OBWODNICA ŚRÓDMIEJSKA

**Raport z konsultacji społecznych
koncepcji wschodniego odcinka obwodnicy śródmiejskiej
– od ronda Wiatraczna do ul. Radzymińskiej**

Warszawa, lipiec 2018 r.

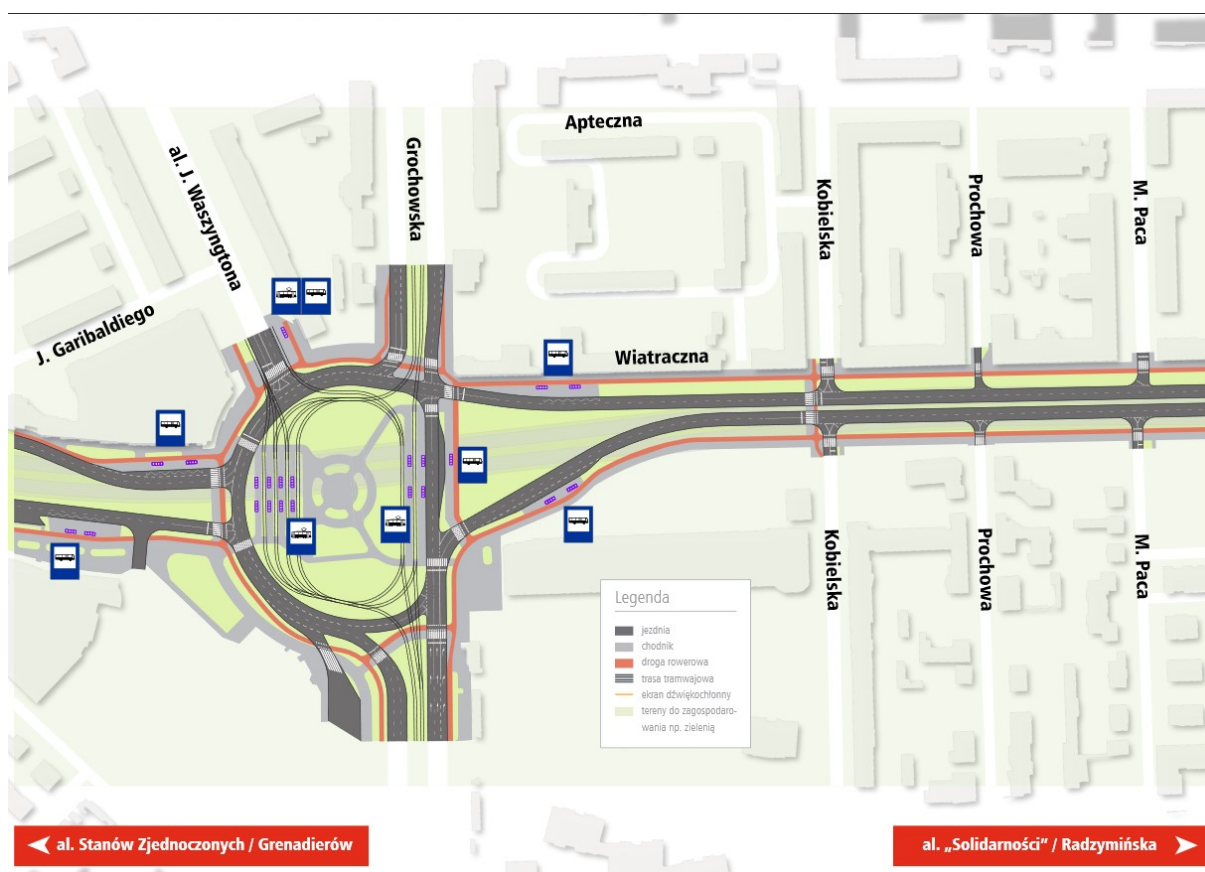
4. Zapewnienie 3 pasów ruchu w tunelu

Biorąc pod uwagę prognozowane natężenie ruchu oraz konieczność ograniczenia zajętości terenu pod rozwiązania drogowe, nie jest uzasadnione poszerzanie jezdni w tunelu do postulowanych 3 pasów ruchu. Powyższe spowodowałoby również nieuzasadnione zwiększenie kosztów inwestycji.

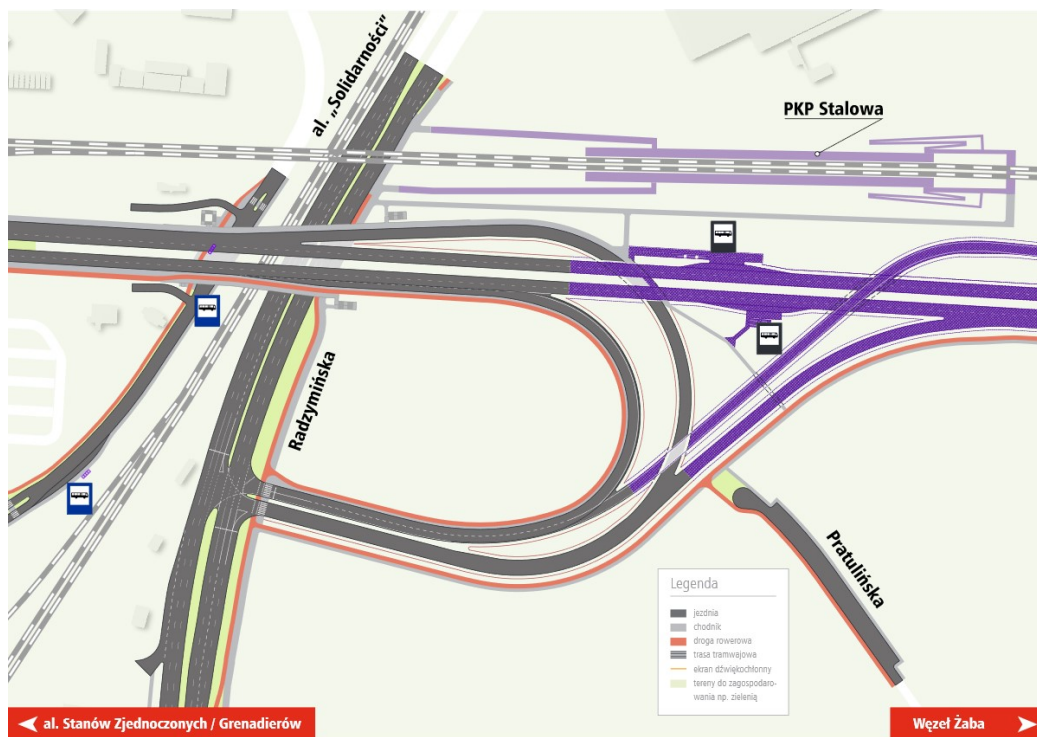
12. Zapewnienie bezkolizyjnego skrętu w prawo w ul. Radzymińską w kierunku Marek

Budowa postulowanej łącznicy wiązałaby się ze znaczną rozbudową układu przestrzennego węzła, ingerencją w istniejącą zabudowę i spowodowałaby zmiany w dotychczasowym sposobie wykorzystywania obiektów zlokalizowanych wzdłuż ul. Radzymińskiej.

Wdrożenie takiego rozwiązania sprawiłoby, że byłaby to łącznica typu bezpośredniego, która rozpoczyna się pasem wyłączania i kończy pasem włączania. Jak wynika z dokumentów nadrzędnych, zgodnie z *Rozporządzeniem Ministra Transportu i Gospodarki Morskiej z dnia 2 marca 1999r. w sprawie warunków technicznych, jakim powinny odpowiadać drogi publiczne i ich usytuowanie*, łącznice tego typu powinny posiadać wysokie parametry techniczne (łuki pionowe o dużym promieniu i niewielkie pochylenia podłużne), umożliwiające przenoszenie dużych potoków ruchu bez znacznych redukcji prędkości przejazdów. Zastosowanie tego typu łącznicy, przy jednoczesnej konieczności przekroczenia linii kolejowej wiaduktem (o wysokości ok. 9m), spowoduje ingerencję w jezdnię wschodnią ul. Radzymińskiej do skrzyżowania z ul. Barkocińską. Ponadto powyższe rozwiązanie związane jest z koniecznością zejścia niweletą łącznicy do poziomu ul. Radzymińskiej na wysokości ul. Piotra Skargi oraz budową pasa włączania na dalszym odcinku. Co bardzo istotne, budowa łącznicy spowodowałaby konieczność rozbiórki dwóch budynków warsztatowych przy ul. Radzymińskiej nr 88 i 94, odcięcie stacji benzynowej od obecnej formy dostępu do drogi publicznej oraz uniemożliwiłaby włączenie ul. Pszennej do ul. Radzymińskiej. Wyprowadzenie łącznicy z jezdni obwodnicy śródmiejskiej przed wiaduktem nad ul. Radzymińską spowoduje także konieczność budowy pasa wyłączania już na wysokości ul. Księcia Ziemowita, a w konsekwencji przybliży całą drogę do zabudowy mieszkaniowej i ograniczy możliwości dostępu do tych nieruchomości.

Warto zauważyć także, że opracowane prognozy ruchu na węźle Radzymińska w roku 2030 wskazują na dominujący potok pojazdów w relacji Praga-Południe – Marki w liczbie około 800 pojazdów w godzinie szczytu. Proponowane rozwiązanie nie powinno więc być stosowane na terenach miejskich - jest typowe dla połączeń tras szybkiego ruchu na terenach niezurbanizowanych.
